## 改善箇所説明図①

## 改善箇所説明図②

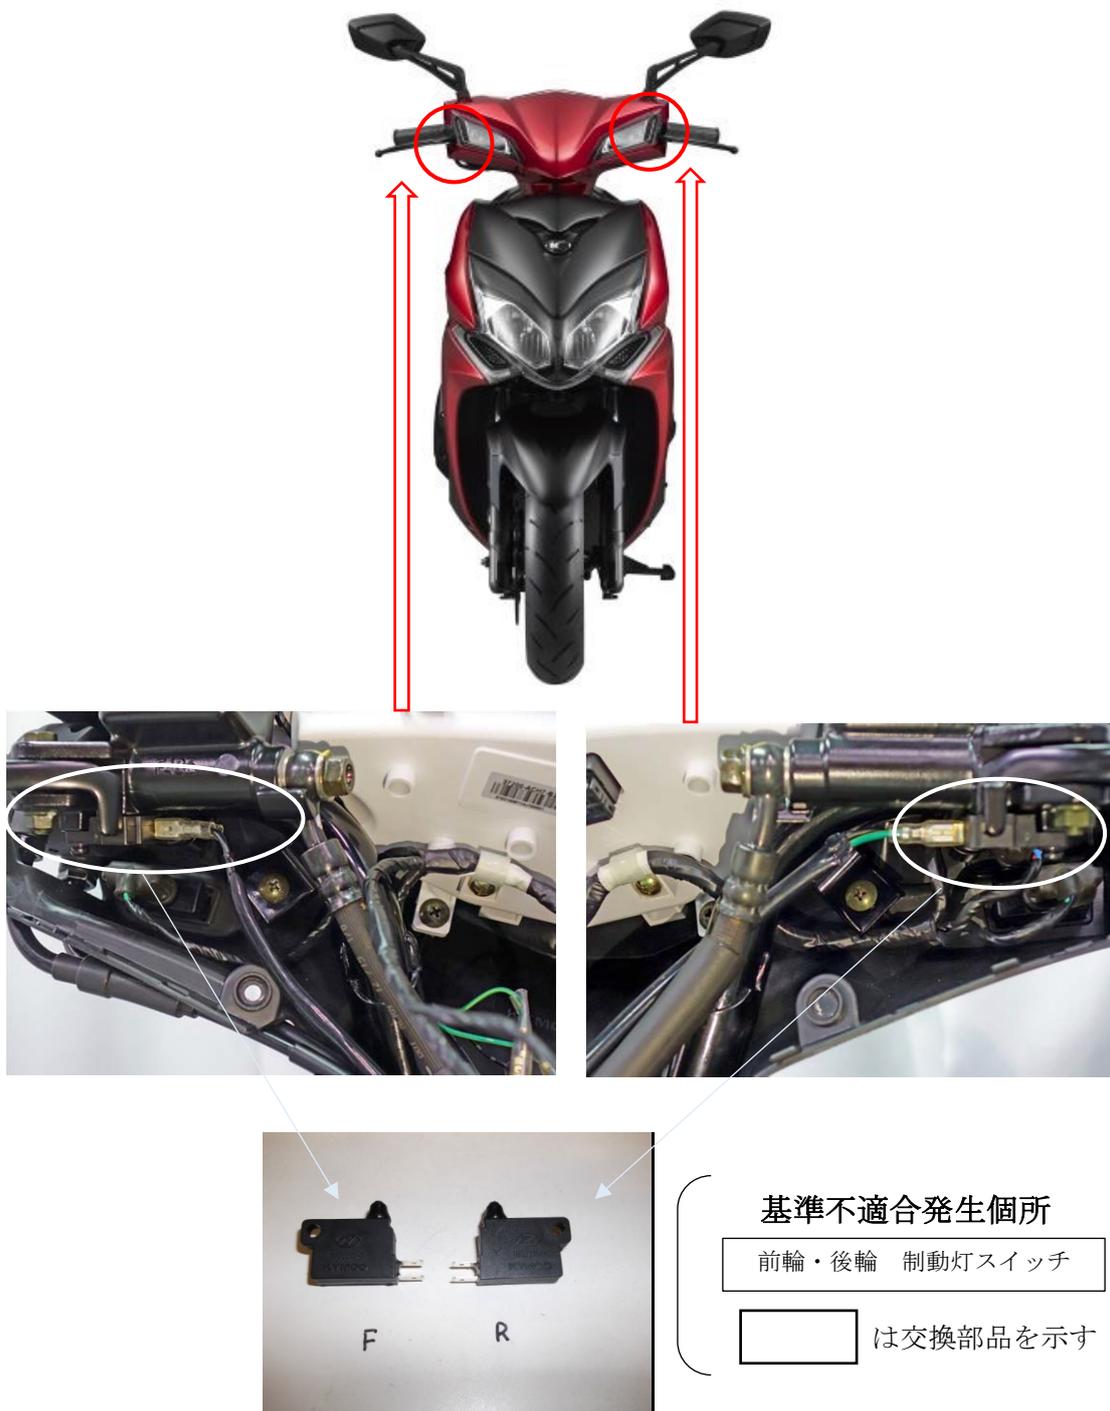
USB 充電コントローラー

不具合の内容 USB 充電コンセントにおいて、使用条件の評価が不十分なため、2 アンペア以上の機器を接続した場合に過剰電流が流れることがある。そのため、USB 充電コントローラーが過熱し溶融して、最悪の場合、火災に至るおそれがある。

全車両、電気回路に2 アンペア・ヒューズ付き配線を追加する。

対策後の識別：交換後、車台番号打刻脇に黄色ペイントと外-3009 のステッカーを貼付する。

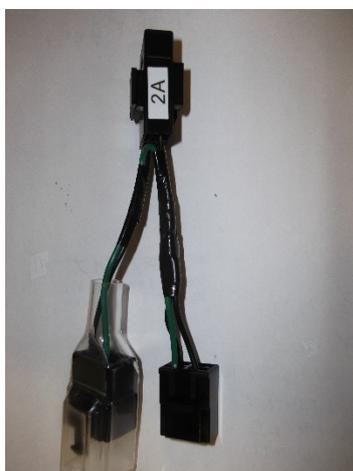
制動灯において、製造工程管理が不適切なため、前後輪の制動灯スイッチに接点不良が生じることがある。そのため、制動灯が点灯しなくなる、又は前後輪の制動灯スイッチが作動不良になった場合にスターターモーターが動かずエンジンが始動できなくなるおそれがある。

全車両、前後輪の制動灯スイッチを対策品に交換する。

対策後の識別：交換後、車台番号打刻脇に黄色ペイントと外-3009 のステッカーを貼付する。
